Avis délibéré
de la Mission régionale d'autorité environnementale
Provence-Alpes-Côte d'Azur

sur le projet d'implantation d'une centrale de production de
chaud et de froid par Énergie Marine Cannes Croisette sur la
commune de Cannes (06)

N° MRAe
002590/A P

Figure 2: Emprises terrestres et maritimes - source : étude d'impact

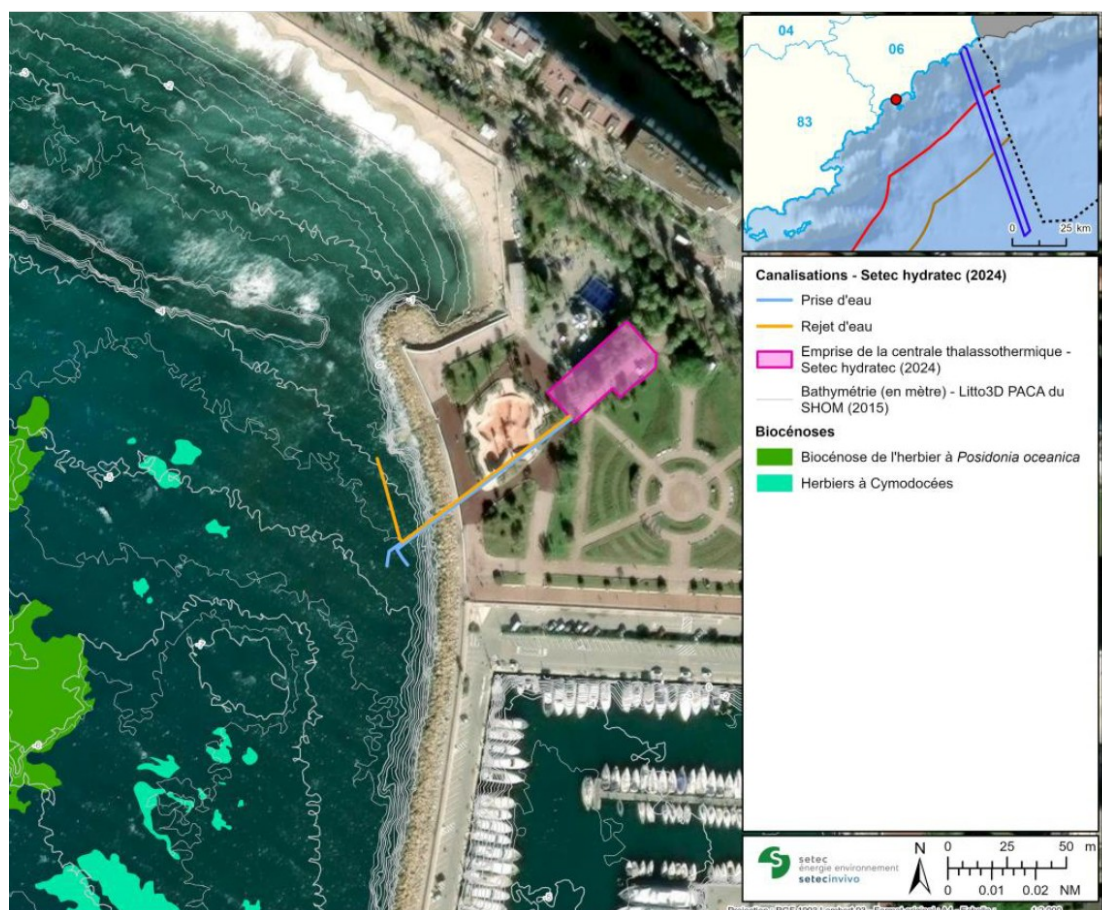
L'emprise de la centrale représente une surface de 950 m². Les conduites, de la digue jusqu'à la centrale représentent une surface de 130 m² sous l'eau et 180 m² sous terre. La surface totale est d'environ 1 260 m². L'implantation précise de la centrale est prévue à l'est du skate park (cf. Figure 2). Alimentée par un poste électrique HTA de 8 000 kVA, elle mesurera environ 48 m de long et 23 m de large au niveau des emprises les plus importantes et sera située à une profondeur de -10,50 m NGF.

L'eau de mer utilisée pour le chauffage ou le refroidissement est pompée par deux ouvrages de prise d'eau situés à une profondeur de l'ordre de -4,40 m NGF. L'ouvrage de rejet est positionné à une profondeur d'environ -3,60 m NGF (fig 2).
